COMUNE DI MORCOTE

RIQUALIFICA DELLA RIVA E DEGLI SPAZI PUBBLICI A LAGO E A MONTE DEL NUCLEO

MANDATI DI STUDIO PARALLELI DI IDEE CON PROCEDURA DI PREQUALIFICA SELETTIVA

RAPPORTO FINALE DEL COLLEGIO D'ESPERTI

2.7 Team MORCOTE EQUILIBRIO-DINAMICO

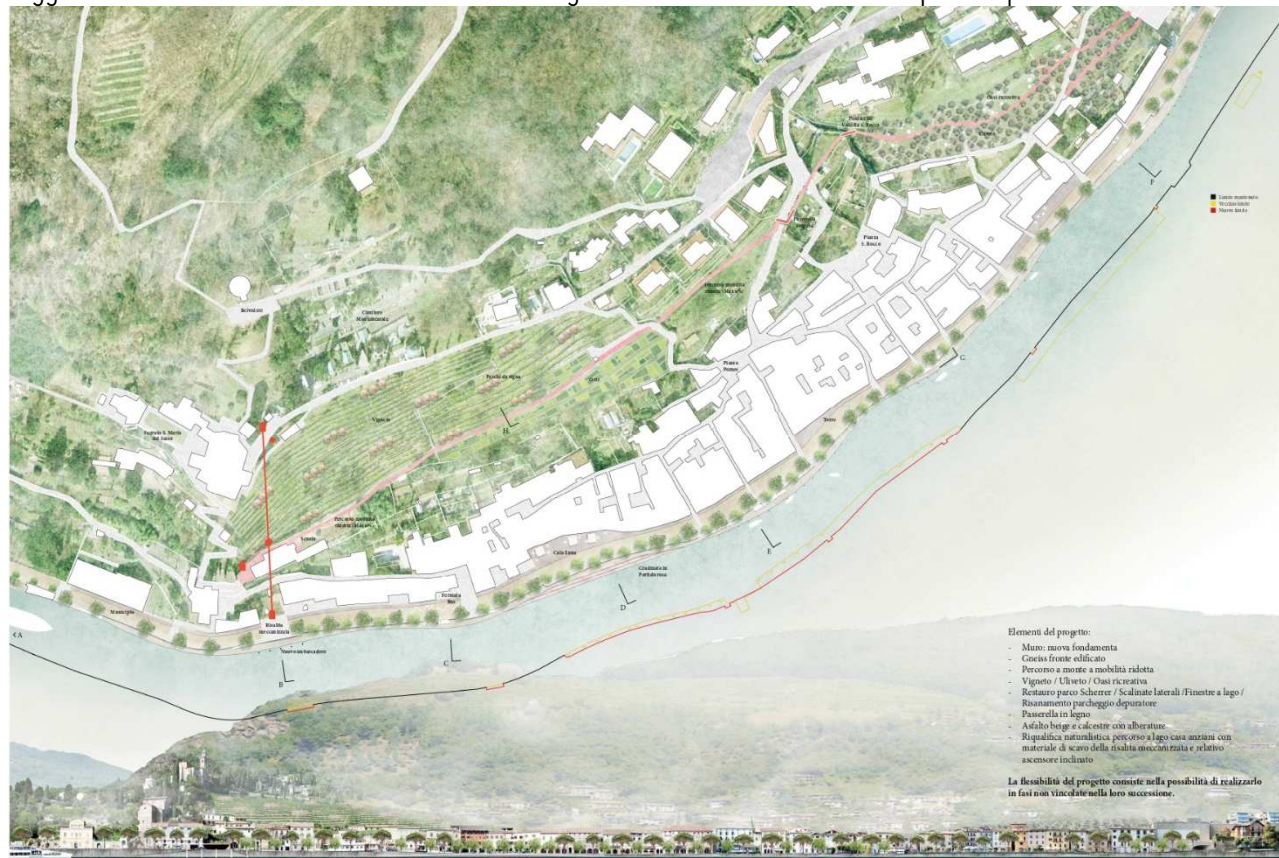
In generale il Collegio apprezza la spiccata sensibilità del team negli interventi proposti in questo contesto e la connotazione molto locale, mediterranea e curata nei dettagli.

L'idea di recuperare l'antico percorso a lago e di rinaturalizzare la riva di Garavello convince, così come pure i percorsi e i sentieri a monte del nucleo sono molto chiari. Il campo stradale è ben diviso tra pedoni, biciclette, auto, ecc. e la soglia in gneiss sostiene i portici e si adatta alle condizioni del luogo. Tuttavia non convince la scelta di materiali come il calcestruzzo – ritenuto troppo organico, naturale e rurale in rapporto al nucleo storico adiacente – ma soprattutto la quantità ed eterogeneità dei materiali posti in rapida successione tra il fronte urbano e il lago. La sensazione è che il carattere poco urbano del progetto nella parte centrale del nucleo, non si addica alle caratteristiche esistenti del fronte lago di Morcote. Il team propone di eliminare elementi di incontro attualmente esistenti come le terrazze dei ristoranti che non hanno più così il loro spazio a lago o risultano essere distanti dal luogo di preparazione delle pietanze.

La passerella a lago, seppure elemento caratterizzante il nuovo fronte, pone dei problemi di relazione con la strada adiacente: il Collegio teme che spostando l'area privilegiata per il percorso del pedone a lago, la strada possa aumentare la sua capienza e il suo utilizzo.

La proposta di risalita meccanizzata è ritenuta interessante e convincente poiché permette di avere una fermata intermedia e una fermata a livello del cimitero, servendo in modo efficiente tutto il comparto e agevolando i collegamenti tra le varie zone. Per il comparto a monte il team offre indicazioni molto chiare sui contenuti e sulla connotazione dei terreni, che risultano però essere poco fruibili dal pubblico.

I percorsi e i sentieri sono ben studiati e rispondono in modo appropriato alle esigenze di accessibilità indicate nel bando.

La posizione del nuovo imbarcadero non è ritenuta funzionale a livello di navigazione e potrebbe porre problemi in relazione alle correnti lacuali. A mente del Collegio i vantaggi di questa soluzione non sono tali da giustificare un approfondimento.
